Beschlussvorlage	Vorlage-Nr: BV Pin GV 750/23-01 Datum: 16.01.2023 Status: öffentlich
Beschluss über Abwägung der Stellungnahmen zum Entwurf des vorhabenbezogenen B-Plans Nr. 21 "Photovoltaikanlage Kieswerk Pinnow Süd" der Gemeinde Pinnow (Abwägungsbeschluss)	
Fachbereich: Amt für Stadt- und Gemeindeentwicklung Sachbearbeiter/-in: Herr Wiese

Aufstellung des vorhabenbezogenen Bebauungsplans Nr. 21
"Photovoltaikanlage Kieswerk Pinnow Süd" der Gemeinde Pinnow
Abwägung nach Behörden- und Öffentlichkeitsbeteiligung

Hier: Stellungnahme des Landkreises Ludwigslust-Parchim zum Vorhabenbezogener Bebauungsplan Nr. 21 "Photovoltaikanlage Kieswerk Pinnow Süd" der Gemeinde Pinnow, Amt Crivitz

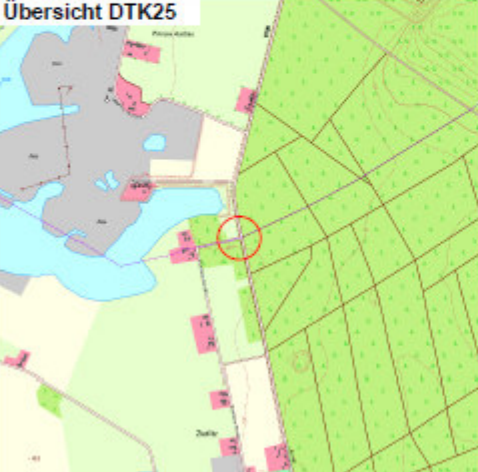
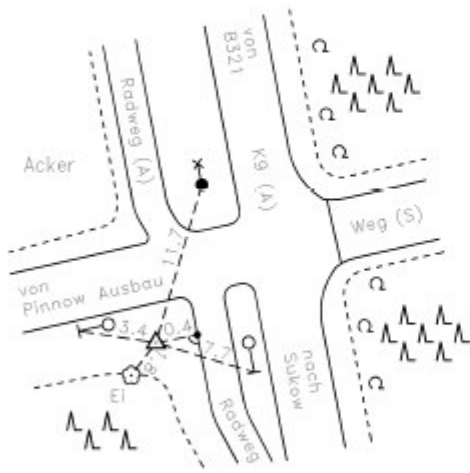
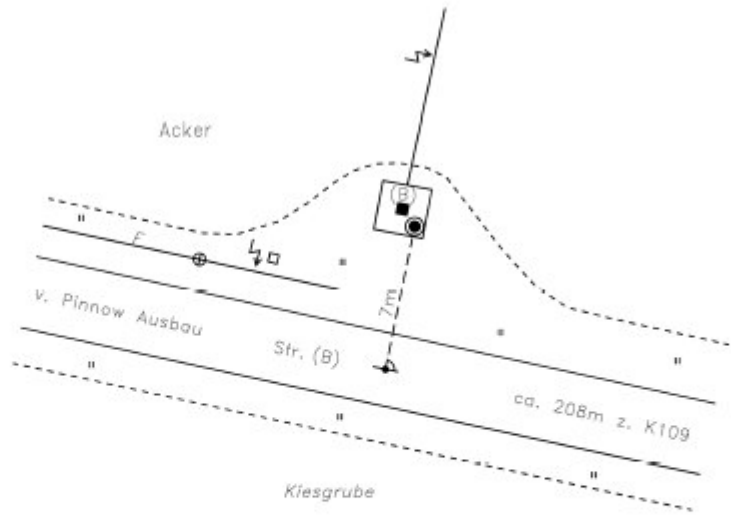
Im Rahmen der frühzeitigen Behördenbeteiligung hat das Landesamt für innere Verwaltung mit Schreiben vom 02.03.2022 bereits eine Stellungnahme abgegeben. Das Plangebiet hat sich seitdem nicht verändert. Im März 2022 wurde mitgeteilt, dass sich in dem angegebenen Bereich keine Festpunkte der amtlichen geodätischen Grundlagennetze des Landes Mecklenburg-Vorpommern befinden.

Der Lagefestpunkt liegt außerhalb des Geltungsbereichs der F-Planänderung.
Der Anregung kann nicht gefolgt werden.

Der Lagefestpunkt liegt außerhalb des Geltungsbereichs der F-Planänderung.
Der Anregung kann nicht gefolgt werden.
